T O T O N E W R E L E A S E

新商品 だより

NEW
2026
8

C 仕様変更 CHANGE	洗面所	マーブライトカウンター用フロントパネル扉式	3
	トイレ	ウォシュレット®補修用性能部品専用リモコン品揃え	4
	トイレ	個別小便器自動洗浄節水システム(US-A型) 補修用性能部品供給終了	5
	マス広告	8月の出稿予定	6
A お知らせ ANNOUNCEMENT	TETRA21 情報提供 システム	【TETRA21情報提供システム・COM-ET】 新商品だより(新商品情報)掲載のご案内	7
A お詫び APOLOGY	誤記訂正	'26年6月号P.23『仕様変更ユニットバスルーム(RW/RT)』	8

■扉の丁番、台座を変更します

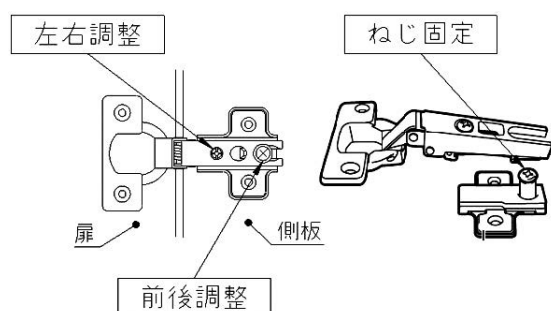
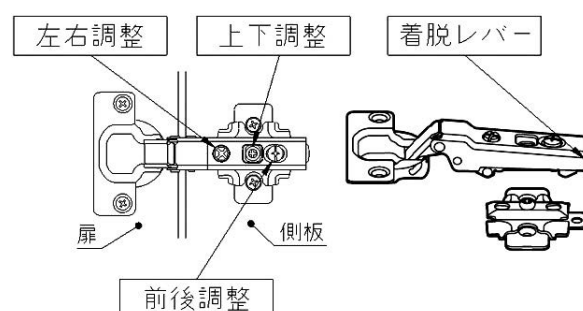
仕様変更に伴い、扉の調整方法が前後・左右の2軸から

前後・左右・上下の3軸での調整が可能となります

また、丁番の取付方法もねじ固定式から着脱レバーでのワンタッチ式に変わります

※新旧互換性がないため、補修用の部材を手配する際は設置品の品番確認が必要です

＜従来品＞ ねじ固定式

＜仕様変更品＞ ワンタッチ式

訂正事項：23ページ目

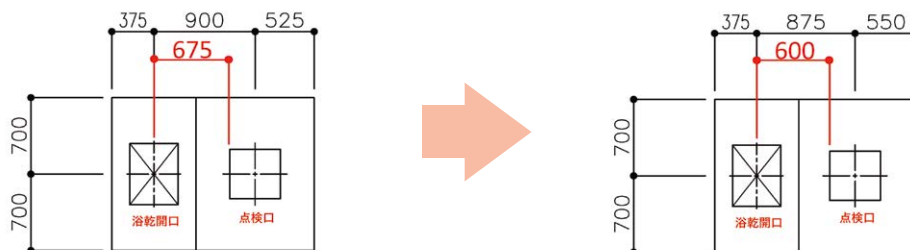
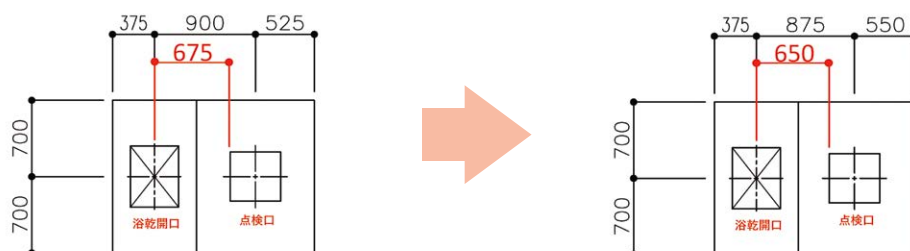
変更点 ■ガス会社浴室換気暖房乾燥機セレクト変更

誤

点検口端から浴室乾燥機芯がW600mm以下になるよう点検口開口位置を変更します。

正

点検口端から浴室乾燥機芯がW650mm以下になるよう点検口開口位置を変更します。
